PARC NATUREL MARIN DE MAYOTTE

Délibération

Avis conforme sur la création d'une usine de potabilisation par dessalement sur Ironi Bé, commune de Dembéni (Les eaux de Mayotte)

NOTE TECHNIQUE

Figure 2.1 – Maillage et bathymétrie (cf. Figure 3.1, page 20). Les ellipses indiquent des chenaux où la résolution du maillage semble insuffisante pour reproduire la géométrie

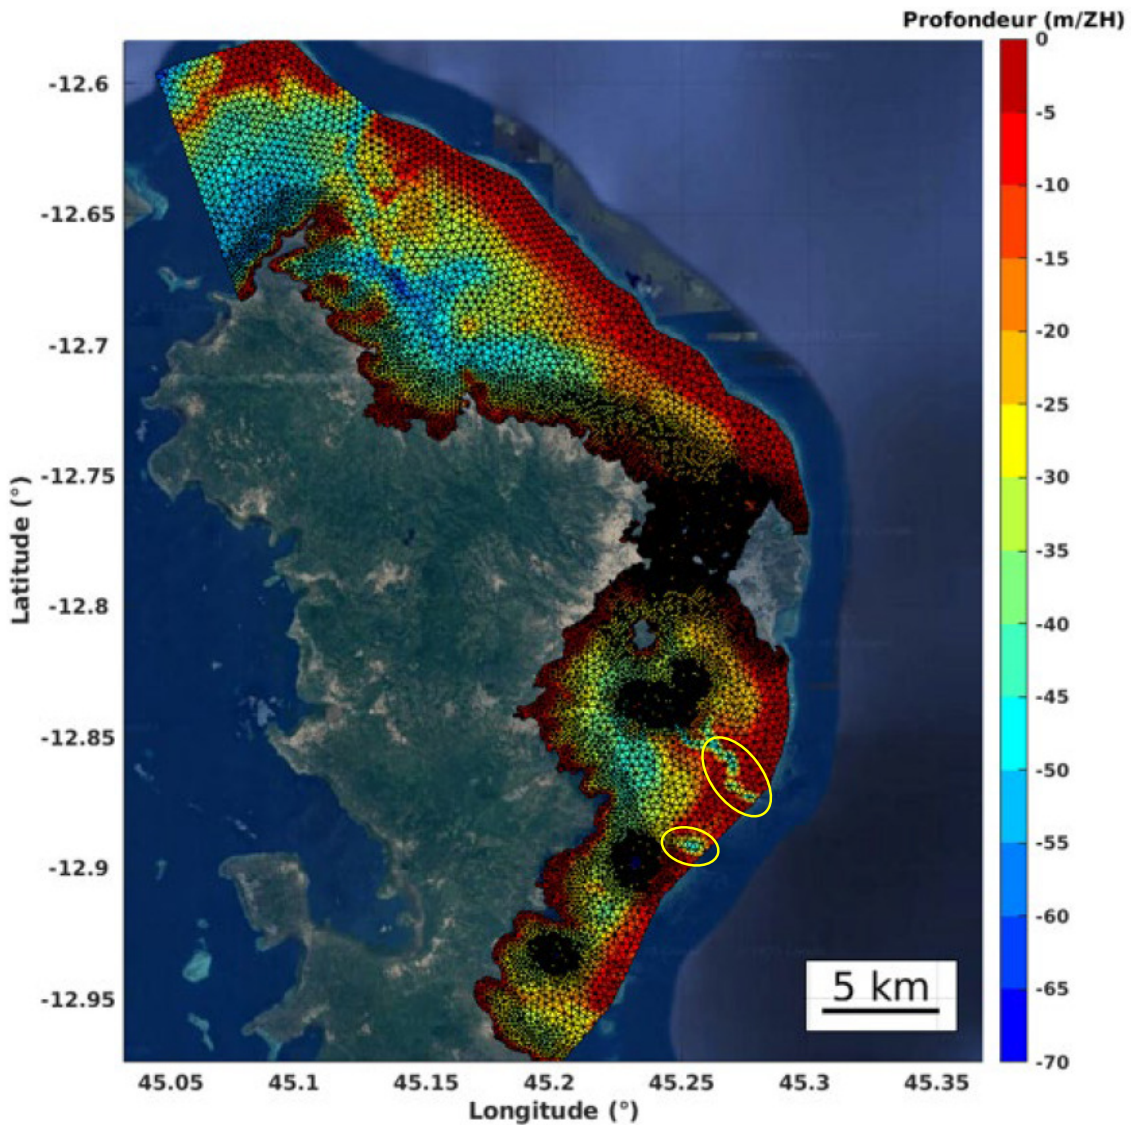
Le rapport précise que le maillage horizontal a une résolution variable, entre 5 et 200 m : très fine aux abords de la zone de rejet et plus grossière ailleurs. En particulier, la résolution semble insuffisante pour reproduire correctement les chenaux qui relie le lagon à la mer (Figure 2.1). Cette résolution serait de l'ordre de 200 m, c'est-à-dire l'ordre de la largeur de ces chenaux. Cette basse résolution tendrait à réduire les échanges d'eau entre le lagon et l'océan dans le modèle. Cette réduction sera plus importante près du fond, du fait de la création artificielle de seuils. Deux de ces seuils sont bien visibles dans la bathymétrie du modèle (ellipses jaunes dans la Figure 2.1).

CREOCEAN (2024) affirme que la résolution horizontale est de l'ordre de 5 m au niveau de la zone de rejet. Ceci est difficile à vérifier, et la figure du maillage (Figure 2.1) suggère que la résolution serait bien plus grossière dans cette zone. En effet, la résolution semble être plus fine bien à l'Est de la zone de rejet, notamment aux alentours de Chissioua Kolo Issa et des Îles Hajangoua. Dans la zone de rejet, la résolution semble être plutôt de l'ordre de plusieurs dizaines à une centaine de mètres. Si c'était le cas, cette basse résolution conduirait à un fort mélange horizontal artificiel des panaches dès leur injection dans le lagon.

Figure 3 – Comparaison entre vitesses mesurées en bleu et résultats du modèle en vert au niveau de la passe en S (reproduit de la Figure 3.4 de [1]).

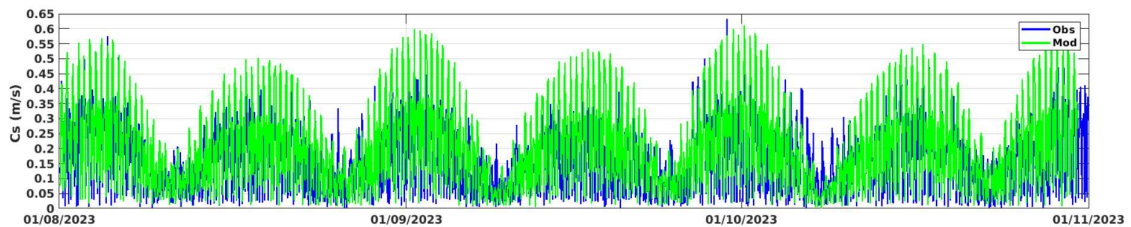
La validation a été réalisée sur une période de 3 mois (Août à Octobre 2023) sur la base des courants 2D **moyennés** sur la hauteur d'eau. La validation paraît acceptable : les intensités des courants au point P1 sont globalement en accord avec les mesures (voir Figure 8 en Annexe).

- Manque de clarté des graphes qui superposent les vitesses mesurées et calculées. Il semblerait cependant que **le modèle surestime les courants de jusants** vers l'ESE (Figure 3).
- Il y a très peu de différence entre les champs de courants de surface et au fond, ce qui indique que le mélange vertical est probablement surestimé et l'effet du vent sur la couche de surface n'est pas bien représenté (cf [1] Figure 3.11 et 3.12).
- La direction des courants au point P1 montre une grande variabilité en lien possiblement avec les vents variables sur la période. Cette répartition est assez mal représentée dans le modèle qui ne représente pas de manière suffisamment fine l'effet du vent sur la couche de surface (voir Figure 8 en Annexe).

Figure 4 – Fluctuations de salinité mesurée (d'après [1])

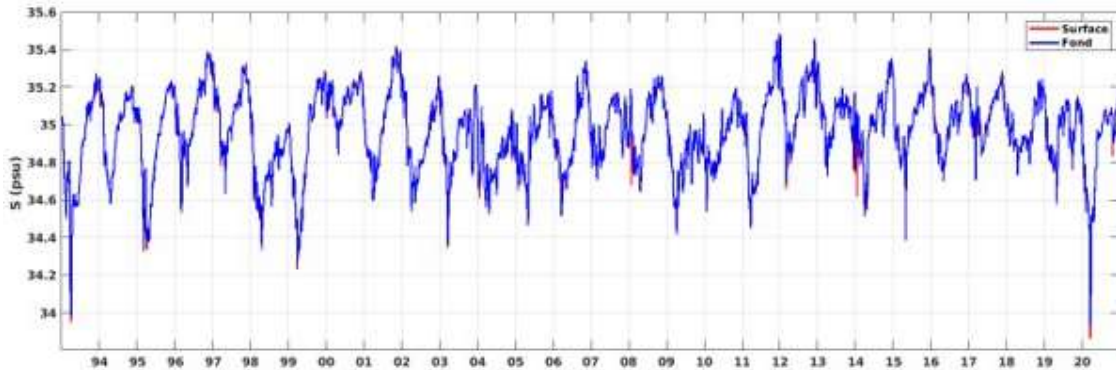
Cette hypothèse est erronée car d'après la Figure 4, la salinité du lagon varie de +/- 0.5 g/l entre saison sèche et pluvieuse autour d'une valeur moyenne de 35g/l environ. La salinité du modèle est donc surestimée donc par rapport aux valeurs observées.

Figure 5 – panaches des sursalinités après 15 jours pour les différents points de rejet

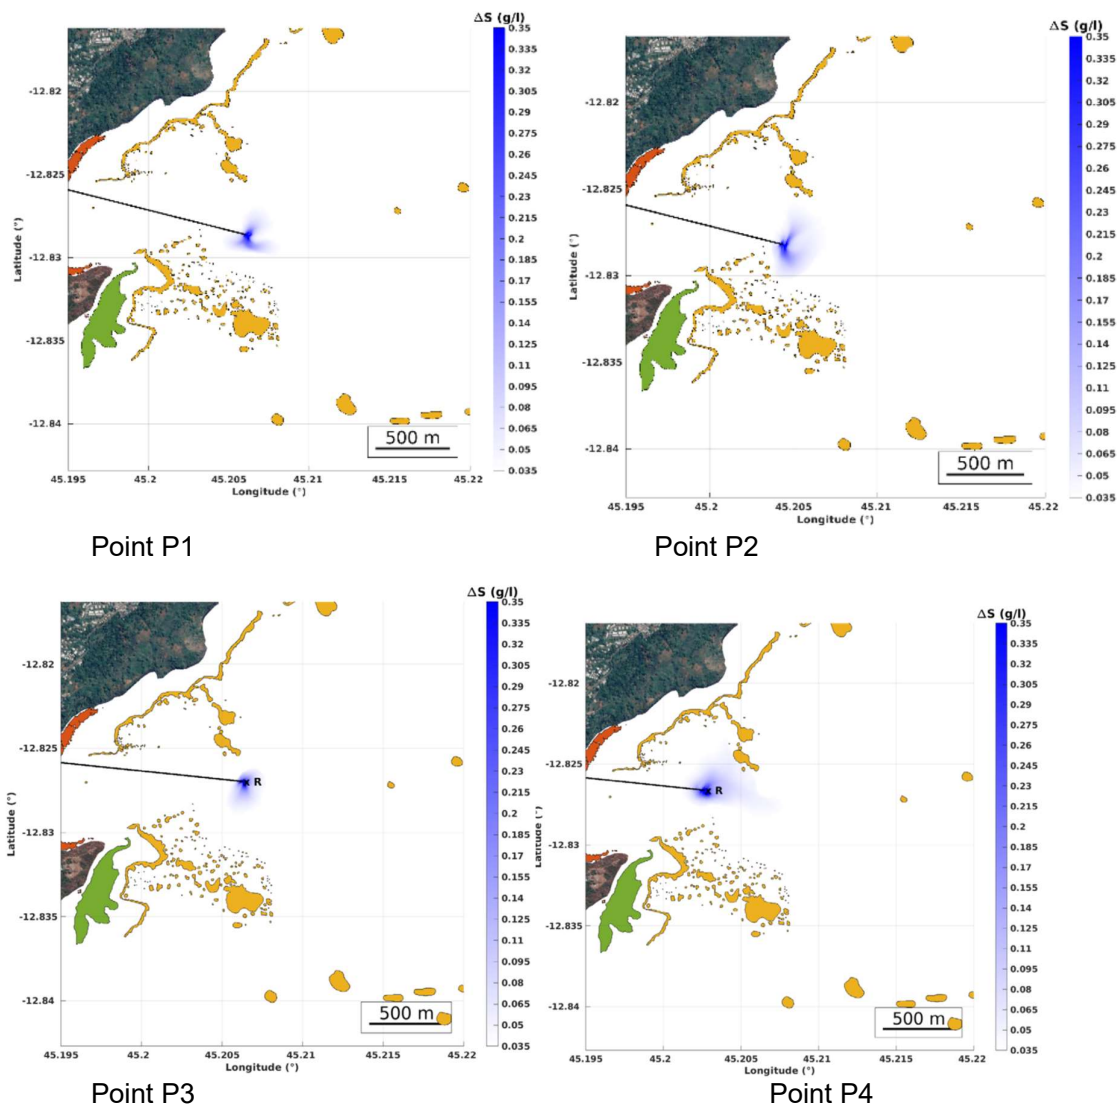
La Figure 5 montrent les valeurs des sursalinités (donc au-dessus de 36,6 g/l) obtenus au bout de 15 jours de simulation au niveau du fond. Les sursalinités atteignent un seuil de 0.35 g/l (et correspond donc à une salinité de **près de 37g/l**) dans un périmètre de 50m autour des rejets.

Cette variation de la salinité est considérée comme acceptable mais **sans justification** au regard de la fragilité des habitats.

Sur les vues zoomées le seuil minimal de l'échelle couleur est fixé à 0.35 g/l (**Salinité supérieure à 37 g/l**) et tend donc à **minimiser les effets des panaches**. Une sortie des iso-valeurs en concentration aurait été plus transparent.

Figure 6 Concentration en MES autour du Point P4

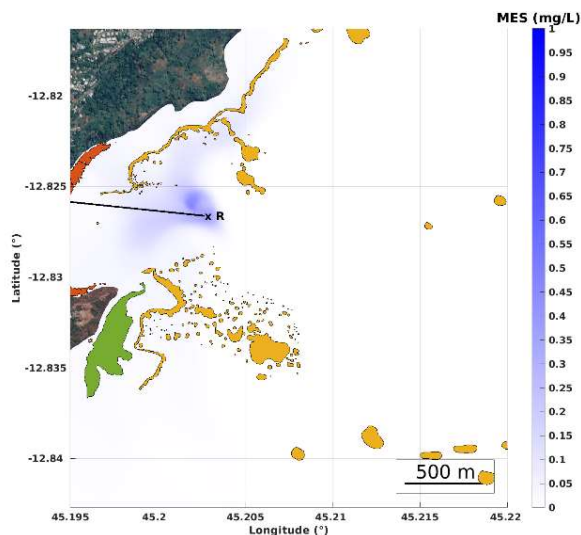
Les résultats les plus problématiques sont ceux obtenus par vent nul ou on observe une augmentation des concentrations en MES en fond de baie. La prise en compte des débits d'aspiration outre le risque de re aspiration des turbidités est susceptible d'aggraver encore ce problème. Le panache thermique est inexistant – ce qui peut s'expliquer du fait que l'écoulement chaud injecté au fond est un écoulement plus léger et donc se mélange sur la colonne d'eau.

Figure 7 : Position des points de rejet d'après [1]

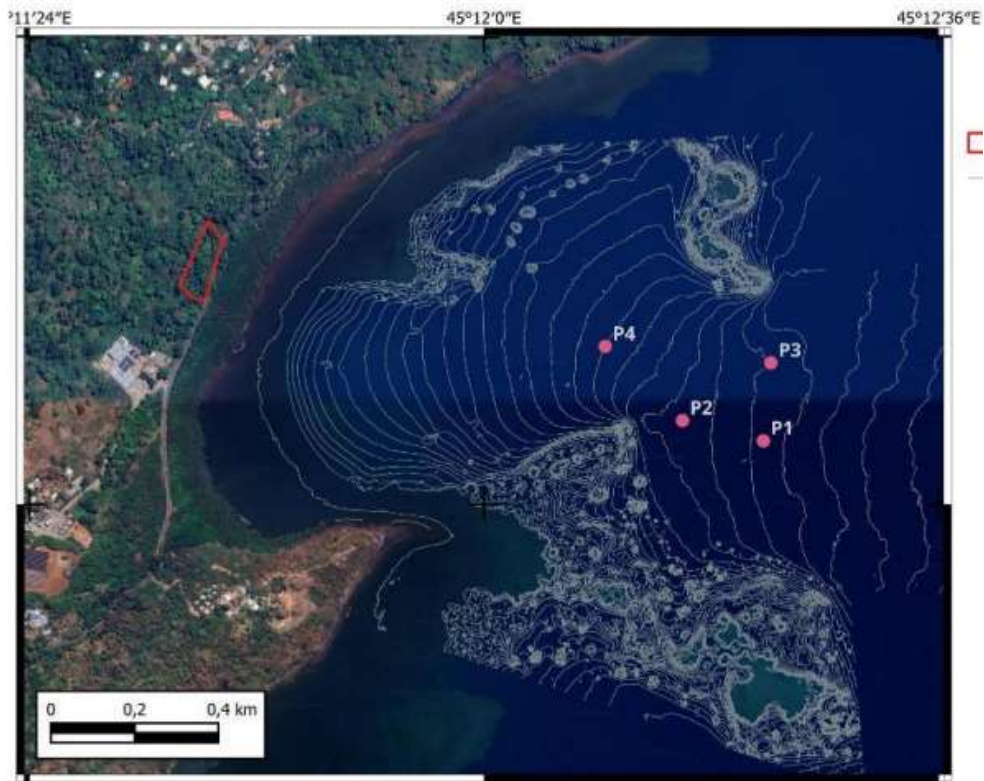
Par ailleurs à l'intérieur de la baie Ironi Bé, le modèle comprend toute une zone de marécages en fond de baie (cf Figure 7). Il est difficile de comprendre ni pourquoi ni comment cette zone inondable a été représentée sans traitement des bancs découvrants.
